山中湖自転車・歩行者道 景観検討委員会
第3回委員会資料

平成25年2月20日

山梨県
国土交通省

委員会意見と設計方針のまとめ

ゾーン1・2 景観への配慮事項（1）

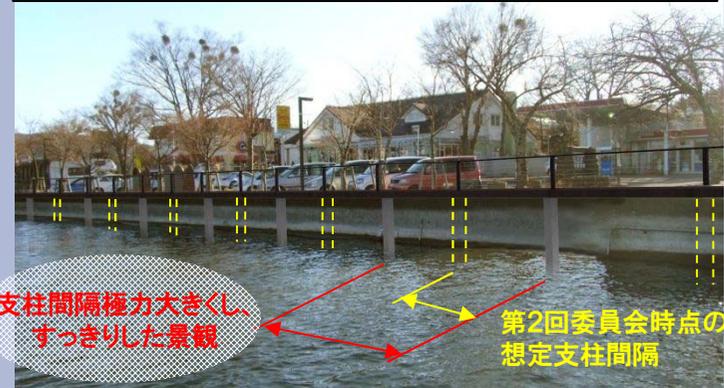
分類	第1回委員会(24年6月23日) 主な意見	第2回委員会(24年8月2日) 対応方針・○、主な意見・◇	第3回委員会(25年2月20日) 設計における対応(中間報告)	対応資料 のページ
湖上 景観	① 湖上から見た 景観にも配慮	○ 自転車・歩行者道全体の構造を目立たせない対応を検討	● 棧橋の支柱間隔はできるだけ大きくして、すっきりした構造	8, 9
眺望	② 高欄は眺望を 妨げない工夫を	○ 透過性の高いものを検討 ○ 棧間隔は転落防止を考慮 ○ 手すりは丸みを帯びた形状で検討 ◇ 高欄の笠木が鋼製の場合、太陽光で熱くならないか ◇ 床材と高欄の接合部にボルトが露出しないなどの工夫を ◇ 高欄の支柱天端を曲げる場合、デザインに配慮を	● 横棧をワイヤーとして透過性を向上 ● 手すりは掴みやすい円筒形 ● 笠木は樹脂製の擬木(心材は鋼)として熱くならないように配慮 ● ボルト等の突起物は露出させない構造 ● 安全性に配慮して支柱天端は屈曲させる	8, 9, 10
下部工	③ 下部(コンクリート)は目立たない工夫を	○ 湖上からみた景観にも配慮し、下部工の支柱を目立たせない対応を検討	● 支柱は1m以上奥にして目立たせない ● コンクリート面は陰影加工を施して目立たせない	8
照明	④ 夜間照明は眩しくない工夫を	○ 照明は足下に設置することや間接照明の方法等は、設計時に検討 ○ 照明の配置計画は設計時に検討	● 照明灯具は路面から50cm程度として眩しくないよう配慮 ● 高欄と一体型ですっきりしたデザイン	10
幅員・ スペース	⑤ 休憩スペース・植栽等の検討を	○ 休憩スペース・植栽等は、設計時に検討 ◇ 樹木迂回部分は利用者が狭く感じないような検討を	● 樹木迂回部で生じる余剰スペース等を積極的に活用して休憩スペースを設置 ● 植栽帯の創出を計画	12
	⑥ 幅員を広げても良いのではないかと	○ 特に人が集まる場所(ゾーン1)は、幅員について設計時に検討	● 基本3mであるが、ゾーン1では湖畔に佇む歩行者と自転車の通行に配慮し、幅員4mで計画	6
整備の 仕方	⑦ ゾーン毎に構造等を使い分けるなどしても良いのではないかと	○ ゾーン毎の使い分けは、設計時に検討 ◇ 周辺景観の一体整備も配慮を	● ゾーン毎の特性を踏まえて、構造の使い分けを行う ● 駐車場部の植栽帯や余剰スペースを活用して植栽帯を創出	5, 9

- 高欄支柱と照明灯を一体化し、人が触れにくくするとともに、すっきりとしたデザイン
- 湖上からの景観に配慮して棧橋の支柱間隔は極力広くする(6m)
- 下部工は、人工材料を目立たせないよう、配置、表面処理を工夫する
- 眺望時の透過性に配慮して防護柵はワイヤータイプとし、高欄間隔は極力広くする(3m)
